Règlement n° 43 (Vitrage de sécurité)

Proposition d'amendements au Règlement n° 43

Communication de l'expert de la France*

« Figure 1b:

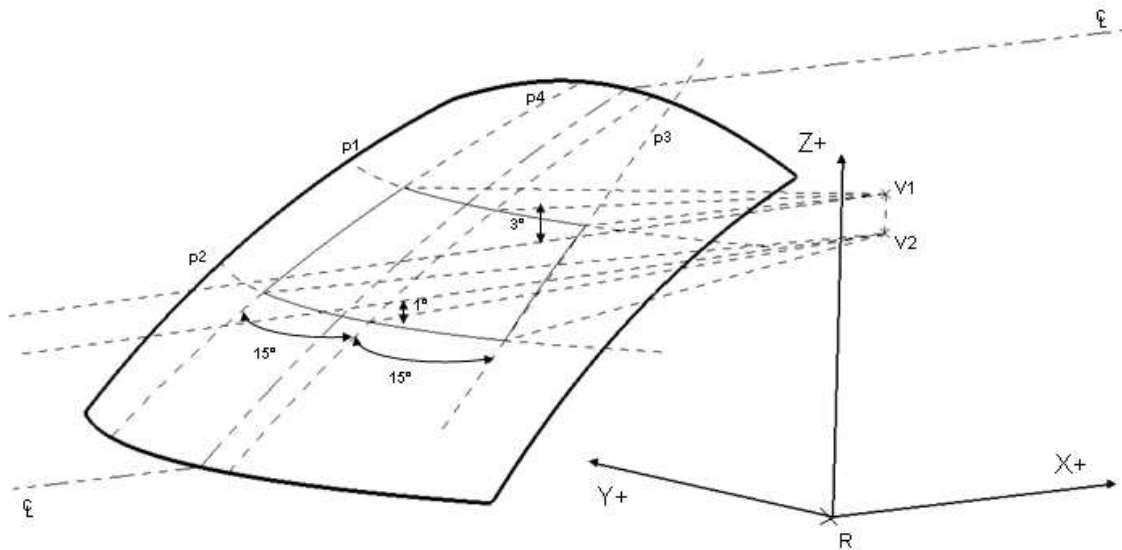
- e) **Dans le cas d'une position de conduite en place centrale, deux plans vers le haut et vers le bas décrits au a) et b) de ce paragraphe et deux plans verticaux passant par V1 et V2 et faisant un angle avec l'axe des X, de 15° vers la droite pour le plan 3 et 15 ° vers la gauche pour le plan 4 ;(voir figure 1b). »**

Insérer une nouvelle figure 1b, libellée comme suit :

Zone d'essai A (dans le cas d'une position de conduite en place centrale)
